# Ä n d e r u n g

des Bebauungsplanes "Maßiel - Im Gründlich", Ortsgemeinde Schoden  
(Vereinfachte Änderung gem. § 13 BBauG.)

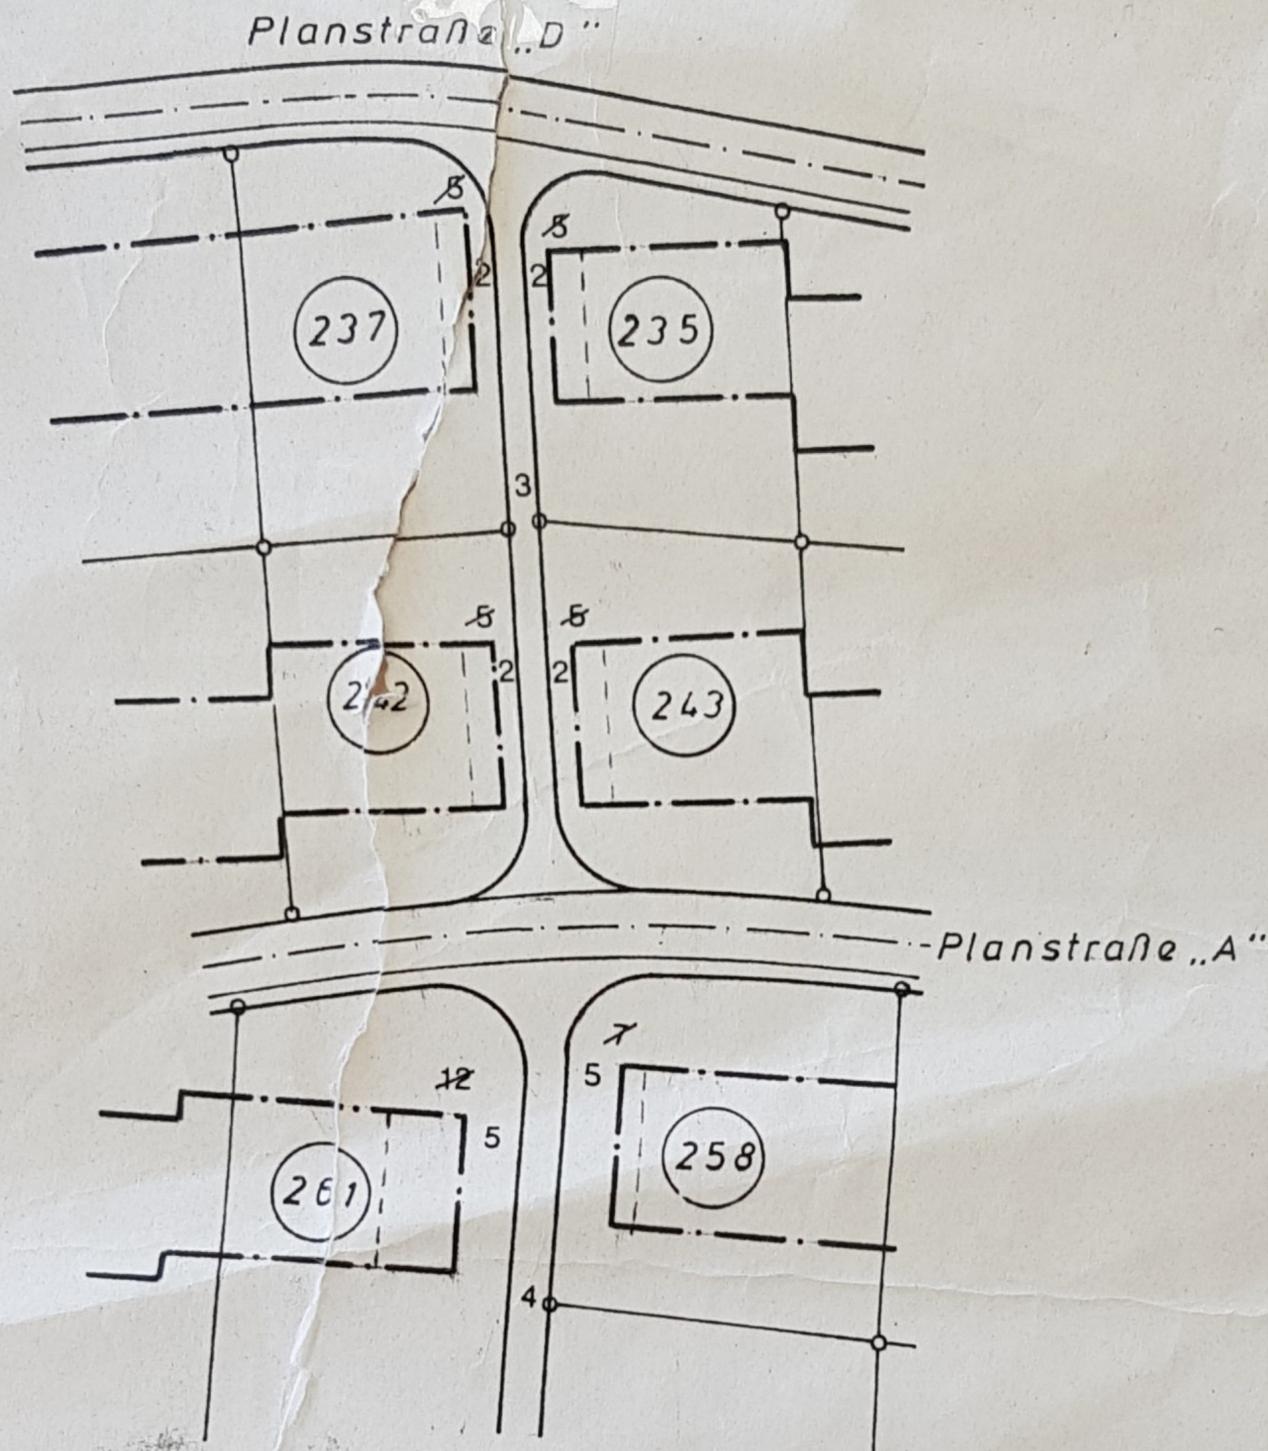
Die Baulinien der Grundstücke Parz.Nr. 242, 243, 235 und 237 (Abstände zu dem 3 m breiten Fußweg) wird von bisher 5 m auf nunmehr 2,0 m geändert. Der Abstand der Baulinien der Parz. Nr. 258 wird von bisher 7 m auf 5,0 m reduziert; die der Parzelle Nr. 261 von bisher 12 m auf nunmehr 5,0 m.
